重大事故等対策の有効性評価に係る  
シビアアクシデント解析コードについて

(第 6 部 A P E X)

平成 27 年 10 月

No. 審査  
-10-5  
に対する  
ご回答

表 2.3-1 有効性評価の物理現象のランク

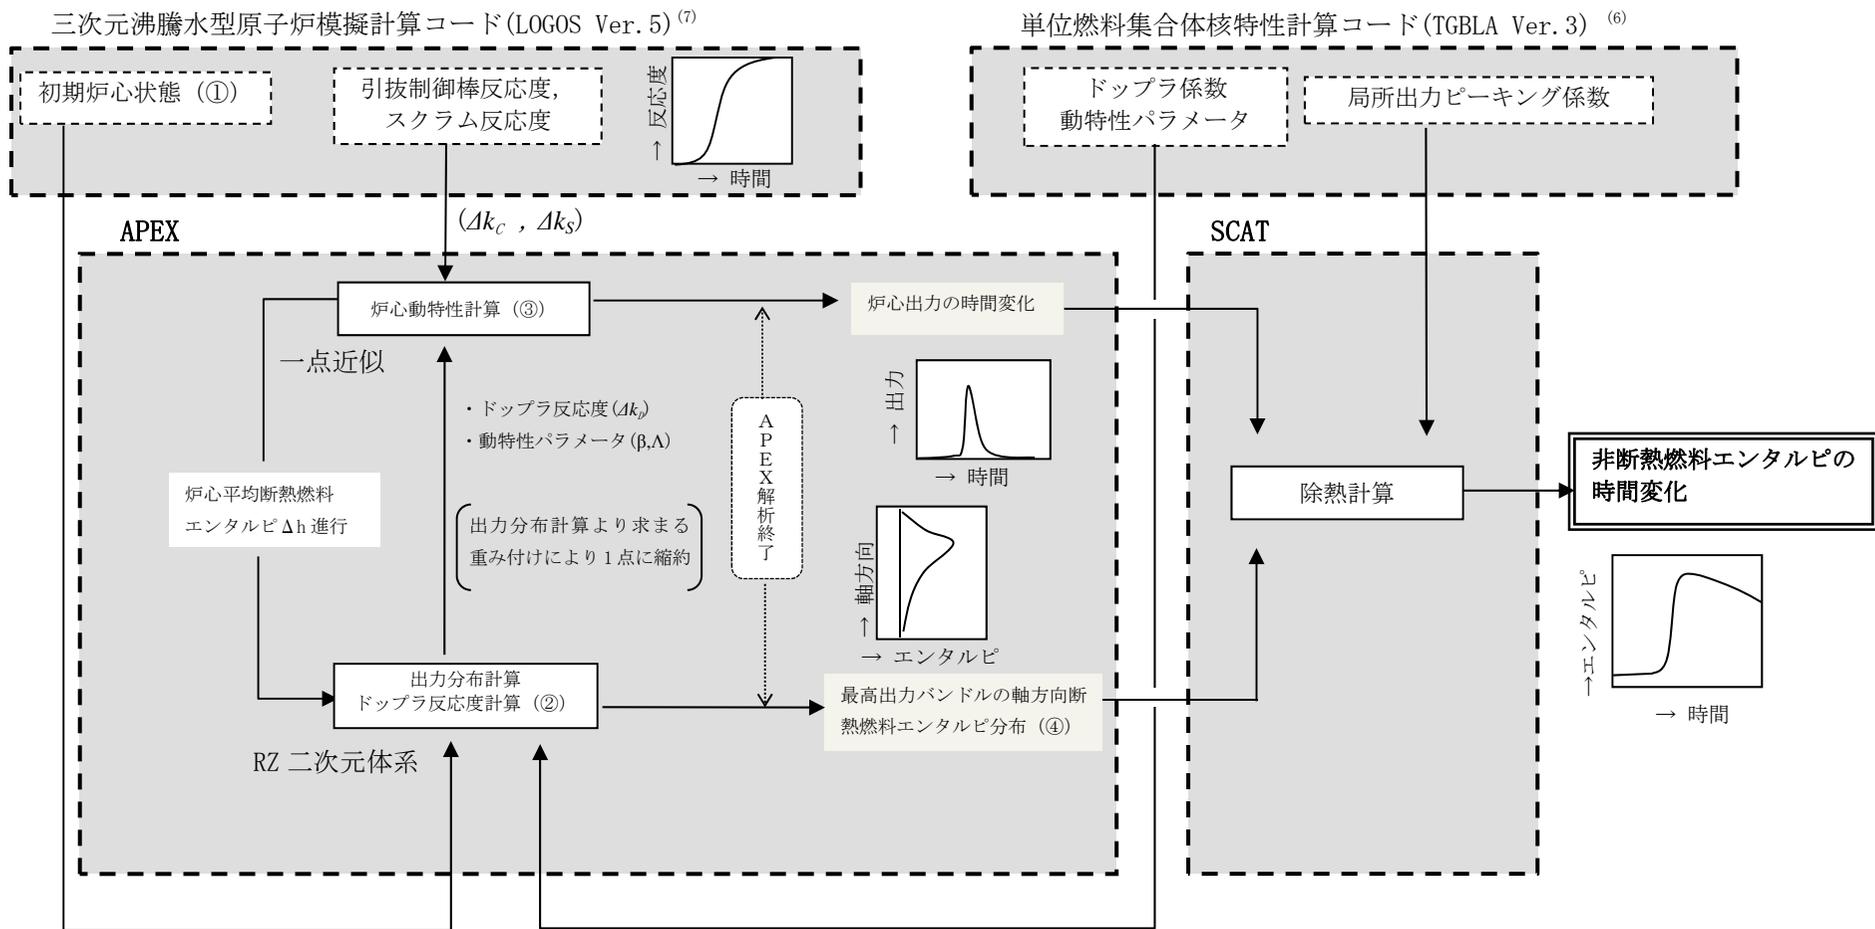
No. 審査  
-10-2  
に対する  
ご回答

燃料エンタルピを評価指標とした物理現象とランクの関係を表 2.3-1 に示し、以下に説明する。表 2.2-1 の定義に従い、物理現象に対してランク付けを行い、「H」及び「M」に分類された物理現象を重要現象として抽出した。

本事故シーケンスでは原子炉スクラムによる負の反応度印加により原子炉出力が低下する効果が支配的であり、ドップラ反応度フィードバック効果・減速材温度反応度フィードバック効果・減速材ボイド反応度フィードバック効果の重要度は中程度と考えられる。

图 4.2-1 SPERT-III E 炉心 燃料集合体及び制御棒配置图<sup>(3)</sup>

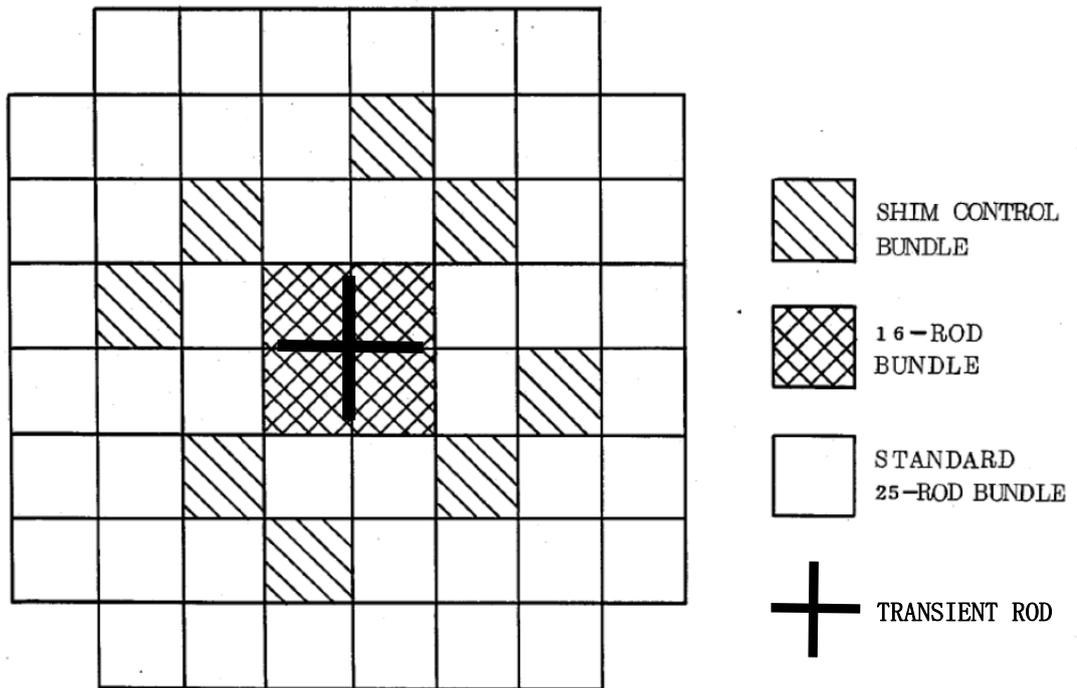
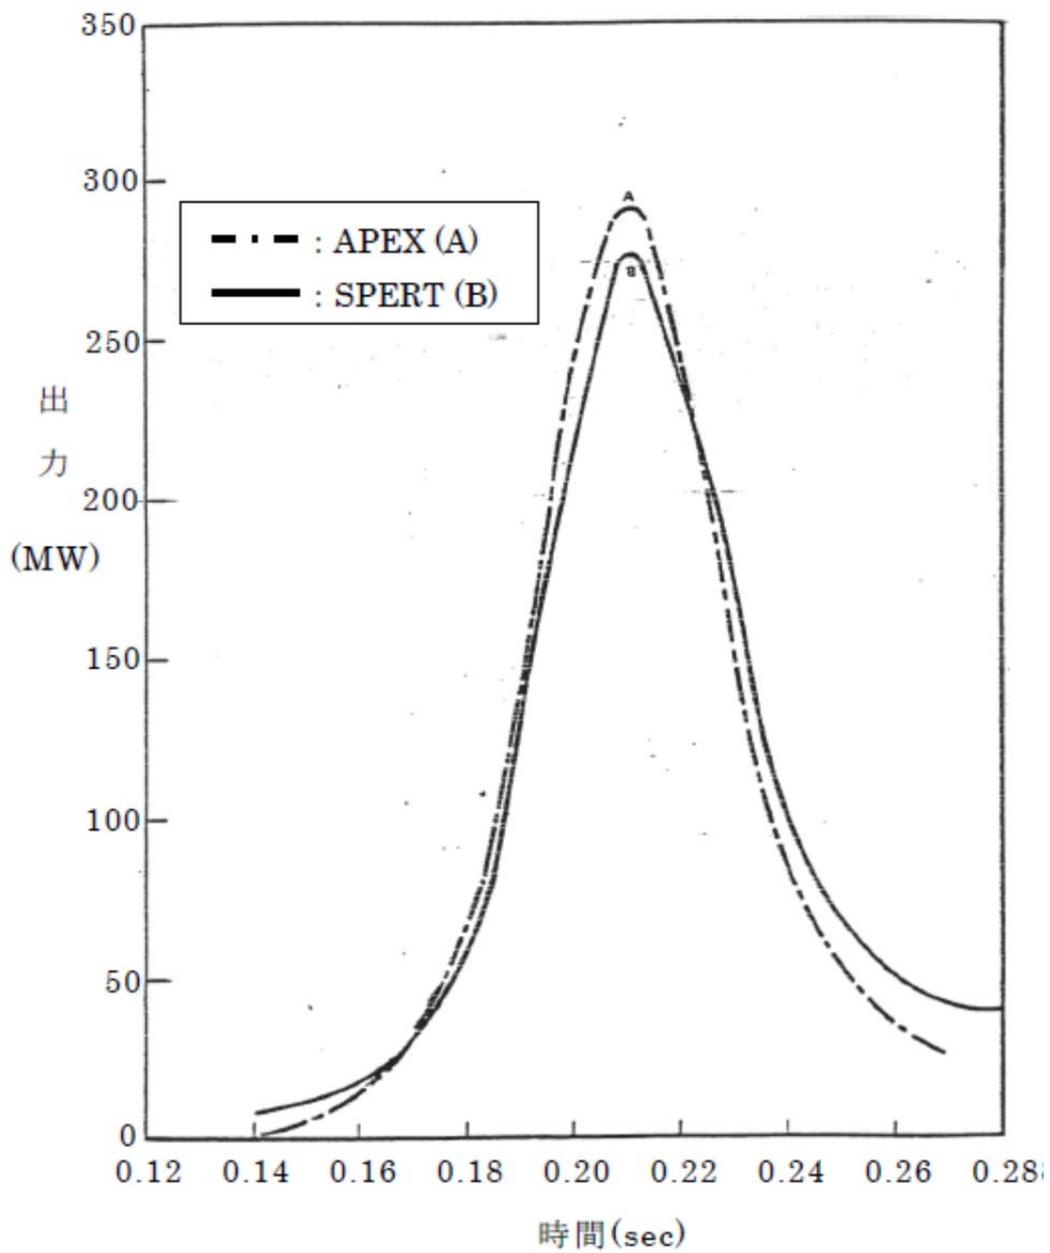
No. 審査-10-4  
に対するご回答

APEX コードによる出力の時間変化と試験結果の比較を図 4. 2-2 に示す。ピーク時の出力は、試験結果が  $280 \pm 42\text{MW}$  に対し計算結果は  $292\text{MW}$  と測定誤差以内で一致しているとともに、全体の時間変化も概ね一致している。これより、APEX コードのドップラ反応度フィードバックモデルの妥当性を、反応度投入事象を模擬した試験との比較の観点から確認した。

図 4.3-2 U-238 の実効共鳴積分の実験式と核計算コードの比較<sup>(6)</sup>

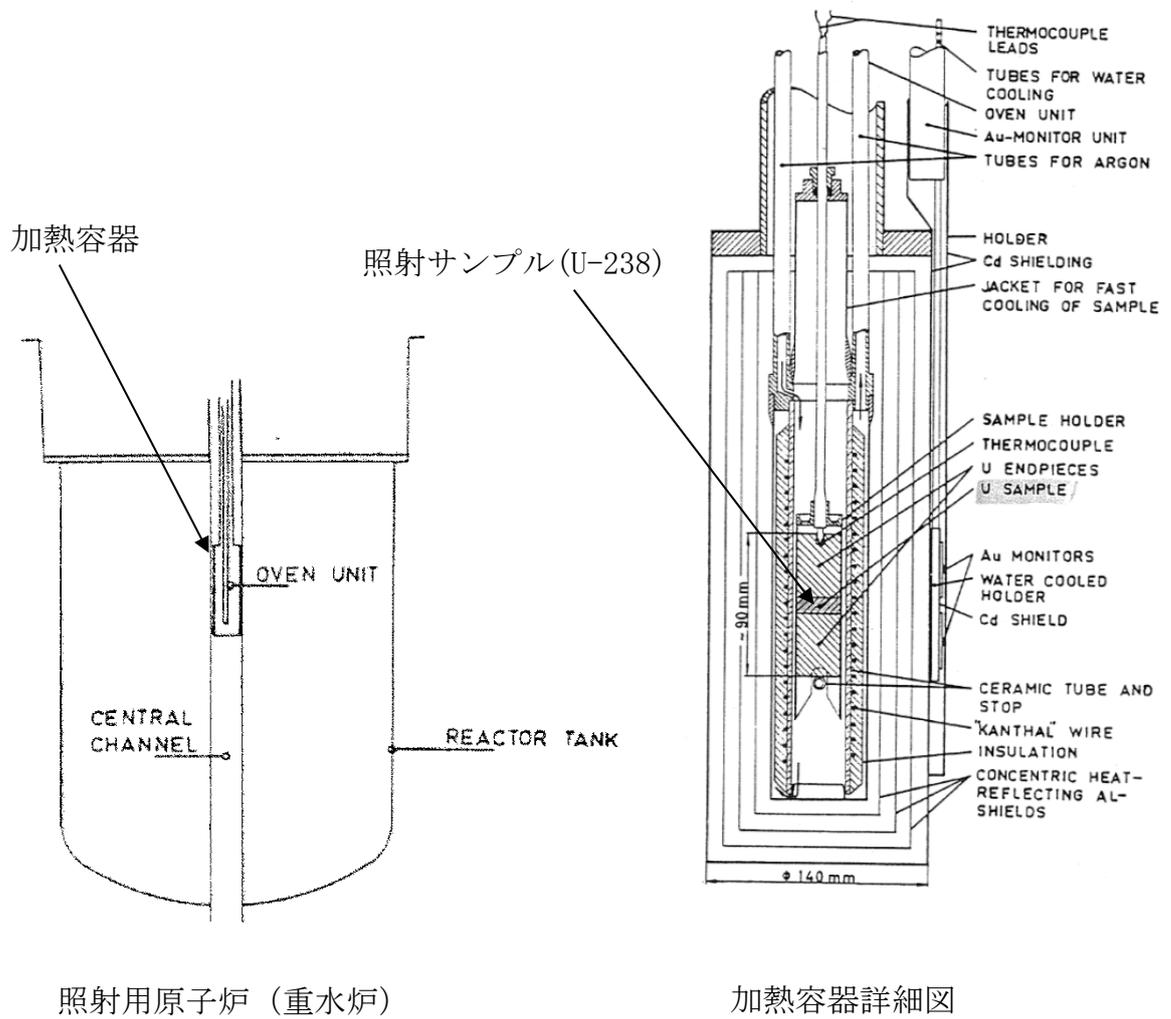
No. 審査-10-4  
に対するご回答

双方の $I^{238}(T_0) \times \beta / (2\sqrt{T})$ は Hellstrand の実験式の誤差(7~9%)の範囲内で一致している<sup>(6)</sup>。このことから、ドップラ反応度フィードバック効果の不確かさは7~9%程度であると推定できる。
